株式会社ミスミ
Factory-MRO 企業体
日本 FM 事業グループ

仕様変更のご案内（耐切創手袋）

【エコノミーシリーズ】耐切創手袋 レベル5 手のひらコーティング【1~10個入り】 MTGLV-LV5

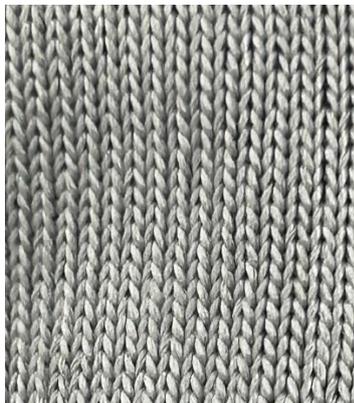
手袋装着時により柔らかく感じるように裏地布織り方法を変更しました。

表布地と同じ布地を使用

裏地を伸縮性があり肌に接触面積を少なくする織り方に変更

手袋装着時のゴアゴア感を改善し、より肌触りを柔らかく感じるように裏地布織り方法を変更しました。
